Informe Consolidado de Solicitud de Aclaraciones, Rectificaciones y/o Ampliaciones al Estudio de Impacto Ambiental del Proyecto "Proyecto Minero Lobo Marte"

Nombre del Titular : Compañía Minera Mantos de Oro
Nombre del Representante Legal : Mauricio Eugenio Álvarez Borie
Dirección : Avenida Los Carrera 6651

El presente Informe Consolidado de Solicitud de Aclaraciones, Rectificaciones o Ampliaciones al Estudio de Impacto Ambiental del proyecto "Proyecto Minero Lobo Marte", contiene las observaciones generadas en virtud de la revisión del Estudio de Impacto Ambiental.

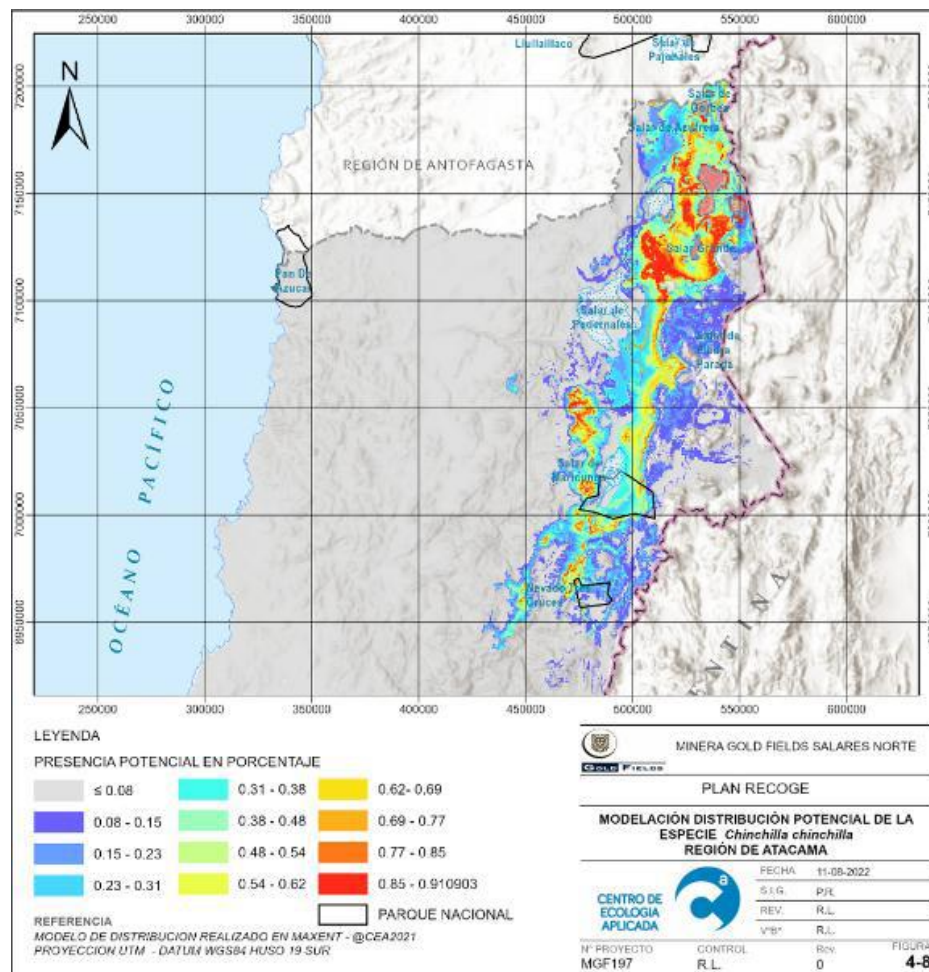
- i. Considerando que la especie se encuentra En Peligro Crítico y declarada Monumento Natural, se solicita al Proponente integrar la caracterización de la especie *Chinchilla chinchilla* por unidad funcional de hábitat, precisando para cada roquerío o conjunto de roqueríos el tipo de evidencia registrada, nivel de actividad, refugios disponibles, defecaderos, vegetación alimentaria, áreas de tránsito, conectividad con otros roqueríos y relación espacial con las partes, obras y acciones del Proyecto. Dicha integración deberá permitir que la posterior predicción de impactos y definición de medidas se funde en unidades ecológicas efectivamente utilizadas por la especie, y no solo en registros puntuales o tablas separadas por metodología.
